# GARE ROUTIÈRE DE VAIRES

## AMENAGEMENTS EN FAVEUR DES BUS

**Dossier d'observations**

**[avril 2016]**

**Figure 2 : situation actuelle « Nord »**

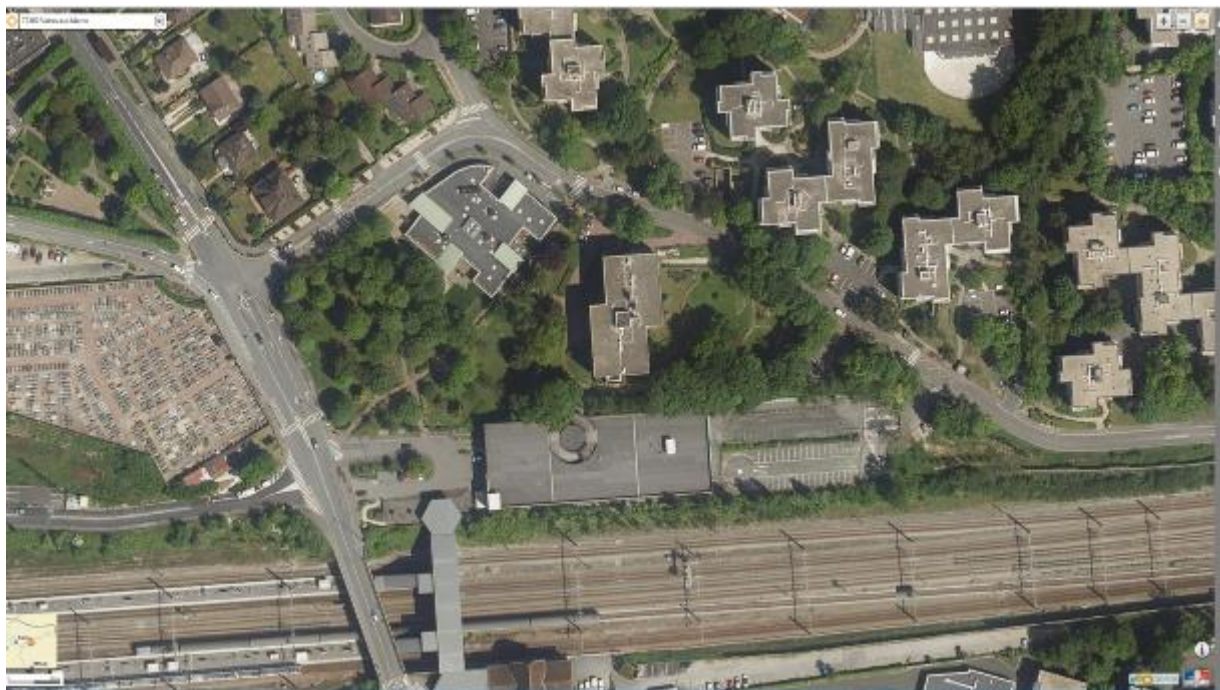
Côté nord, les emplacements de stationnement situés face au parking sont supprimés sans compensation (L'association des commerçants avait attiré l'attention du bureau d'études sur ce point). C'est autant d'occasions perdues d'accéder directement en gare et autant donc de traversées piétonnes supplémentaires.

Le trottoir « Est » est supprimé tout au long de la gare routière. On peut cependant supposer que la bande végétalisée prévue à cet endroit sera ouverte aux piétons.

**Figure 7 : Projet, conflits de circulation Bus au point d'entrée/sortie de la gare routière**

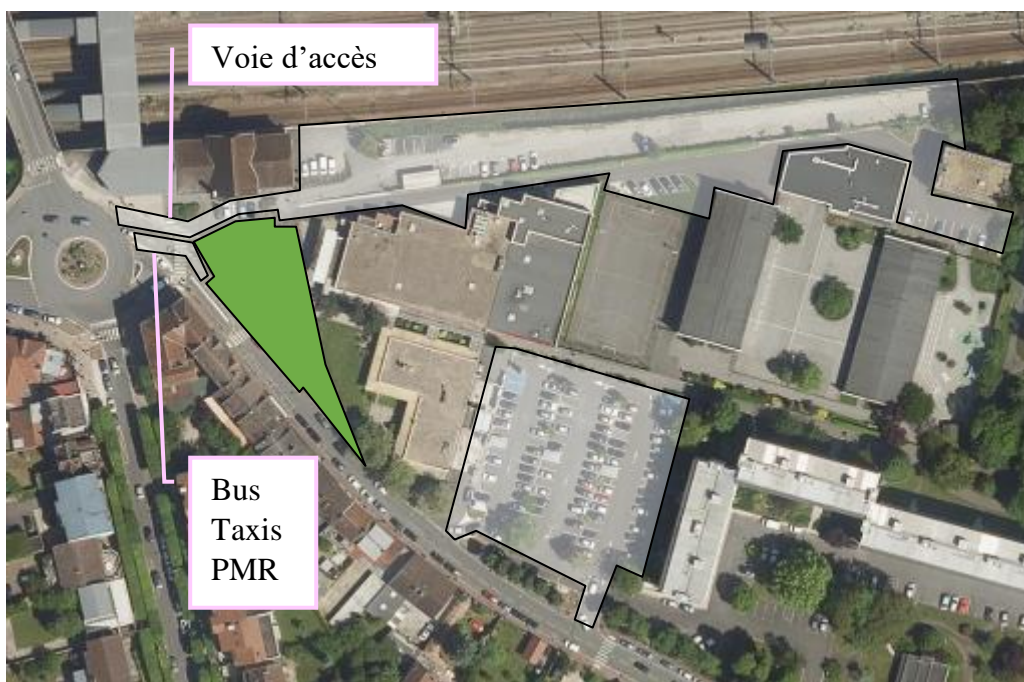
L'association Adequa a cherché à estimer la gêne possible à ce débouché en se basant sur les observations à l'occasion de la transformation du carrefour à feux des rues René Sallé et Eterlet à Chelles et en reproduisant sur un schéma les entrées et sorties des bus vers/de la gare routière d'après les indications des fiches horaires.

Le schéma des entrées/sorties (annexes, figure 7) sur une courte période en pointe du soir montre des concentrations et l'impact sur les horaires qu'il faudra modifier pour résoudre bouchons et/ou conflits de circulation des bus mais aussi de la circulation générale.

Dès lors, il est important de connaître les normes qui seront appliquées : combien de temps, objectivement, entre la commande du feu et son passage au vert ? Combien de temps, objectivement, reste-t-il au rouge pour les autres (dont les bus « directs » ne passant pas en gare routière) ?

**Figure 8 : propositions de giratoires atypiques**

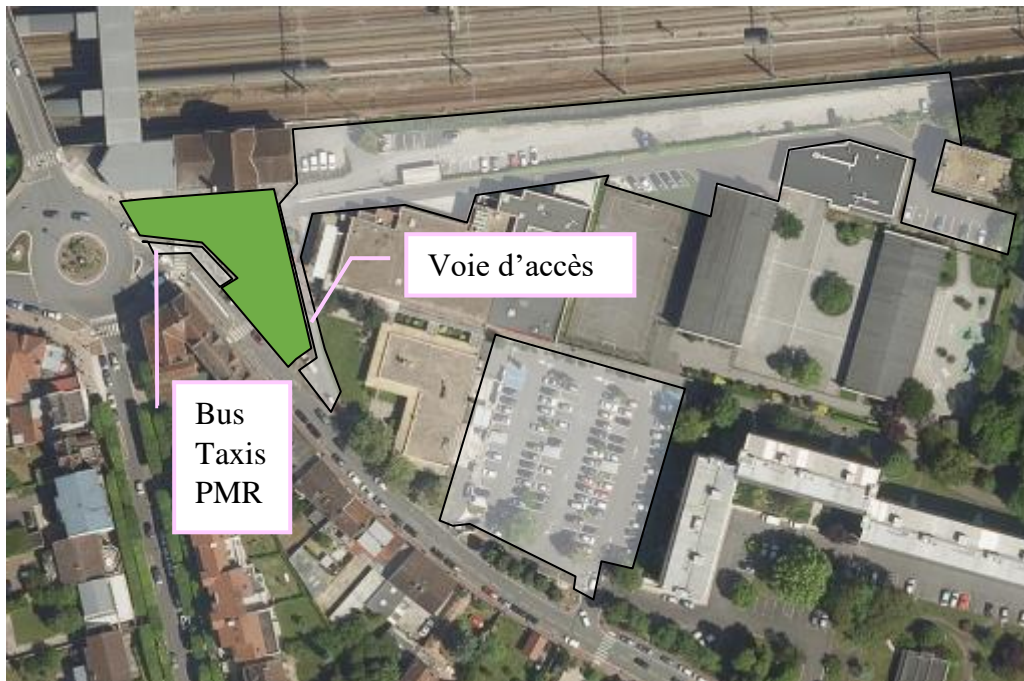
Son encombrement, si l'on reste sur le dessin classique d'un giratoire que l'on assimilerait à un disque, empiète sur la gare routière qui devrait alors être décalée plus ou moins fortement vers l'est. Cette contrainte a amené à réfléchir sur la configuration d'un giratoire et se rappeler l'exemple d'un giratoire à l'allure non conventionnelle, à Chelles, celui à l'intersection de l'avenue Auguste Meunier avec les avenues du Général de Gaulle et de Sylvie (anciennement carrefour de la Rôtisserie Briarde, près d'Auchan), configuré comme une « cacahuète à deux compartiments », dont l'un plus petit que l'autre.

Dès lors, l'association propose que les spécialistes étudient et se prononcent sur le schéma suivant (annexes, figure 8) :

- Au nord, un giratoire « ovalisé » ou « patatoïde » qui s'insérerait dans l'aire disponible, empruntable par l'ensemble des flux, y compris « Mésanges » et sur lequel la gare routière aurait une issue (entrée ou sortie ou les deux)
- Au sud, un giratoire « partiel », sous forme d'un demi-disque, la partie arrondie empiétant sur la rue de la Petite Vitesse et la partie droite, côté gare routière dans le prolongement de l'avenue H. Barbusse, sans déborder sur la gare routière ; la gare routière étant directement branchée sur ce giratoire, cette configuration permet l'entrée par le sud et la sortie vers le nord par la voie rectiligne de l'avenue H. Barbusse et l'entrée par le nord et la sortie vers le sud en empruntant la « demi-boucle »

Aucune de ces deux configurations n'oblige à une modification, sauf à la marge, du dessin proposé de la gare routière. Réalisées toutes les deux, elles offrent toutes les souplesses d'exploitation souhaitées et apportent une réponse aux préventions du Stif et de l'opérateur.
